**RESOLUCIÓN No. 815 DEL 17 DE ABRIL DE 2024, ARMENIA QUINDIO**

**"POR MEDIO DE LA CUAL SE MODIFICA LA RESOLUCION NÚMERO 966 DEL 09 MAYO DEL 2014, QUE OTORGÓ PERMISO DE VERTIMIENTO DE AGUAS RESIDUALES DOMÉSTICAS PARA EL PREDIO DENOMINADO 1) LOTE . LOTE N. 23 (CONDOMINIO ENCENILLOS DEL MANANTIAL) UBICADO EN LA VEREDA SAN ANTONIO DEL MUNICIPIO DE CRICASIA (Q)"**

**"CONCEPTO TÉCNICO PARA TRÁMITE DE MODIFICACIÓN DE PERMISO DE VERTIMIENTO CTPV-069-2024**

**Imagen 1. Localización del vertimiento**

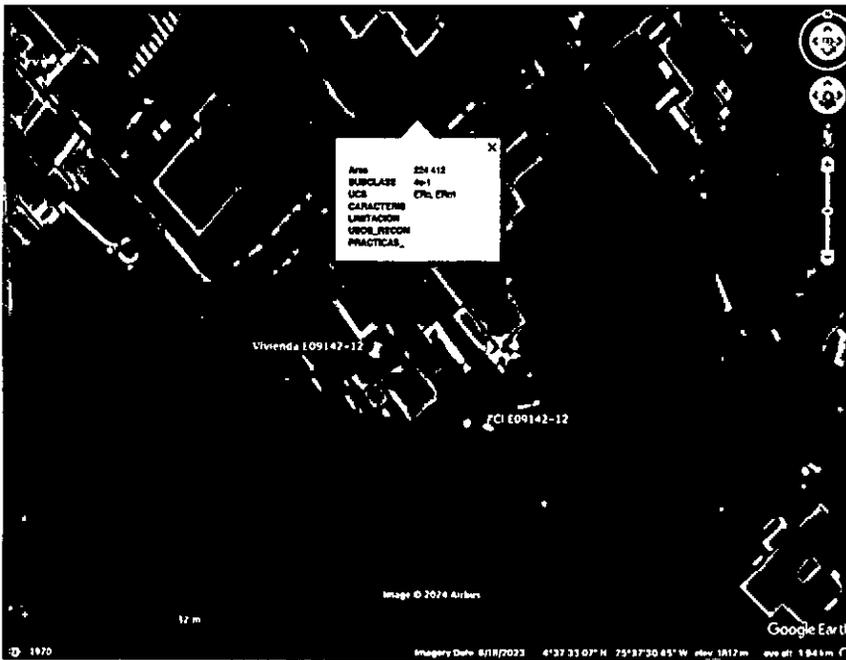
Según lo observado en Google Earth Pro, se evidencia que el punto de descarga se encuentra por fuera de polígonos de Suelos de Protección Rural y de Áreas y Ecosistemas Estratégicos. Además, se evidencia que dicho punto se encuentra ubicado sobre suelo con capacidad de uso agrológico 4c-1 (ver Imagen 2). No se observaron nacimientos ni drenajes superficiales en el área de influencia directa de la disposición final.
